Mission régionale d'autorité environnementale
Grand Est

**Avis sur le projet d'exploitation
du Parc éolien Les VENTS DU VALLAGE
à Givry (08)
porté par la société LES VENTS DU VALLAGE**

n°MRAe 2023APGE59

Nom du pétitionnaire	Les VENTS DU VALLAGE
Commune	Givry
Département	Ardennes (08)
Objet de la demande	Demande d'autorisation environnementale de construire et d'exploiter un parc éolien de 4 aérogénérateurs et 2 postes de livraison.
Date de saisine de l'Autorité environnementale	12/04/23

Figure 3: Plusieurs villages du périmètre d'étude subissent un effet d'enfermement par le contexte éolien déjà dense, en particulier dans la moitié sud du périmètre d'étude.

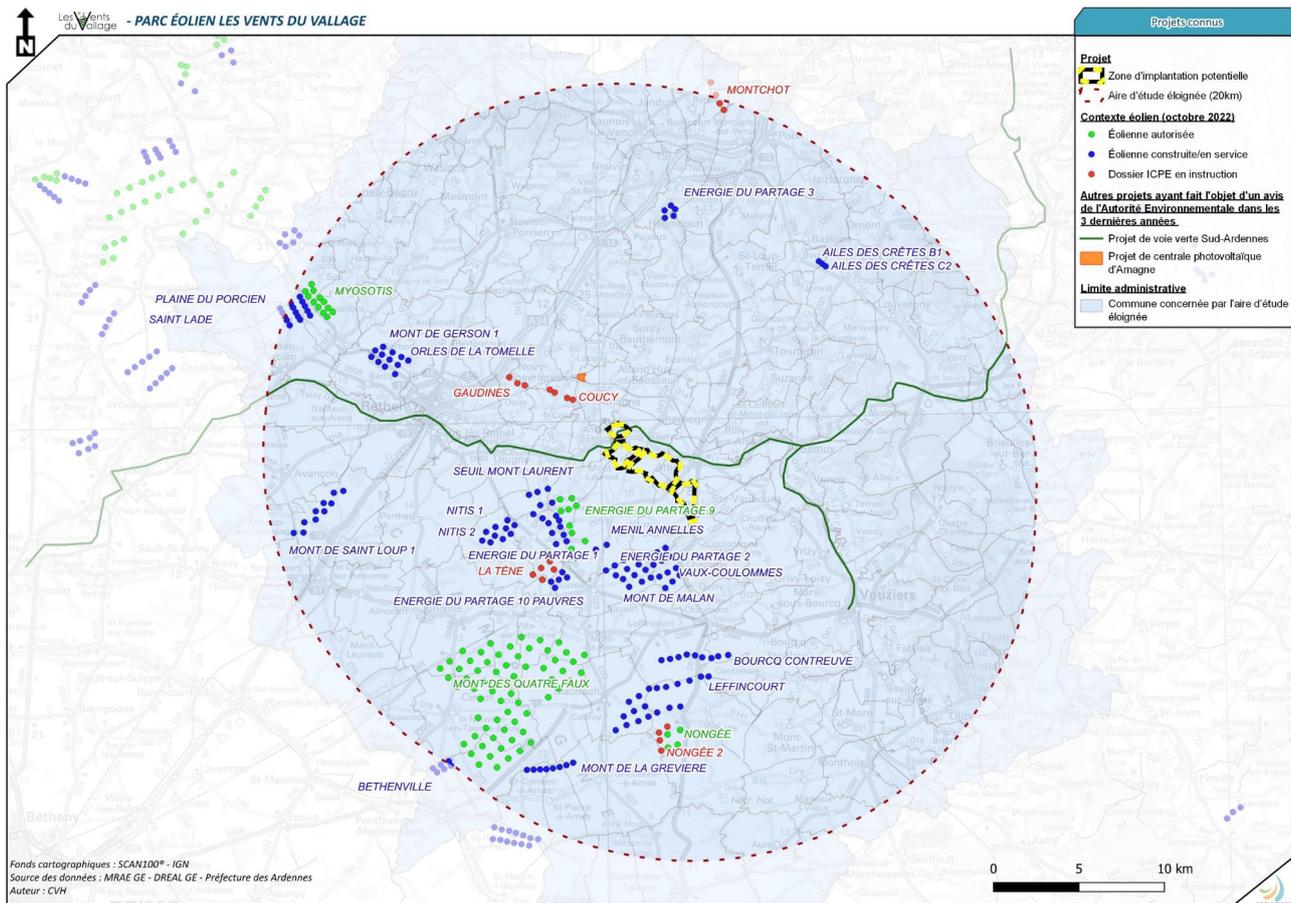
La zone d'implantation envisagée pour l'accueil du projet de parc éolien (ZIP) se situe sur la commune de Givry. Plusieurs villages autour de la ZIP subissent déjà un effet d'enfermement et de saturation visuelle dû à un contexte éolien déjà dense.

Le dossier identifie également un enjeu « signifiant » à « très signifiant » vis-à-vis des villages autour du périmètre immédiat de la ZIP (Givry, Attigny, Sainte-Vaubourg, Vaux-Champagne, Ambly-Fleury, Coulommes-Et-Maquerny Saulces-Champenoises et Mont-Laurent). Ces villages du périmètre d'étude subissent un effet d'enfermement par le contexte éolien déjà dense, en particulier en moitié sud du périmètre d'étude. Le projet éolien vient ajouter une présence supplémentaire à l'horizon, qui peut prolonger celle des ensembles plus éloignés aux abords des villages, créant ainsi un effet d'additivité. Sur ce point, l'étude d'impact conclut que par sa dimension raisonnée et sa contention limitée à l'horizon, le projet limite l'occupation des secteurs angulaires visuels autour des villages. **L'Ae ne partage pas cette analyse d'une situation qui aggrave la saturation éolienne pour les riverains.**

Figure 6: Localisation des axes de migration sur la zone d'étude

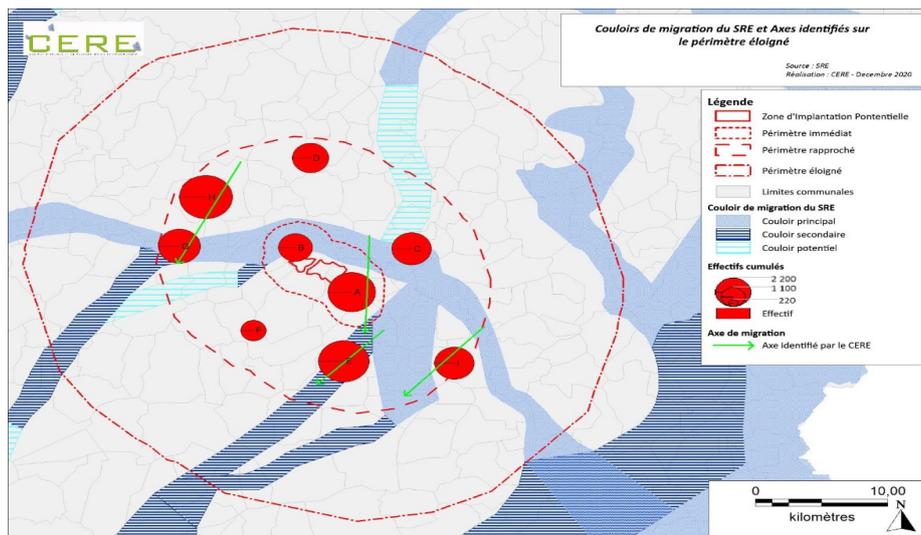
L'étude d'impact montre un couloir de migration principal au nord de la ZIP, vers lequel convergent des couloirs secondaires comme le montre la figure ci-dessous.

Dans le cadre d'un nouveau dossier, l'Ae recommande des études spécifiques pour le Milan royal et les oiseaux d'eau sensibles à l'éolien. Le risque de perte d'habitat de ces espèces doit également être davantage étudié dans le dossier, et les mesures « Éviter, Réduire, Compenser » (ERC) en faveur de cette catégorie d'oiseaux précisées.
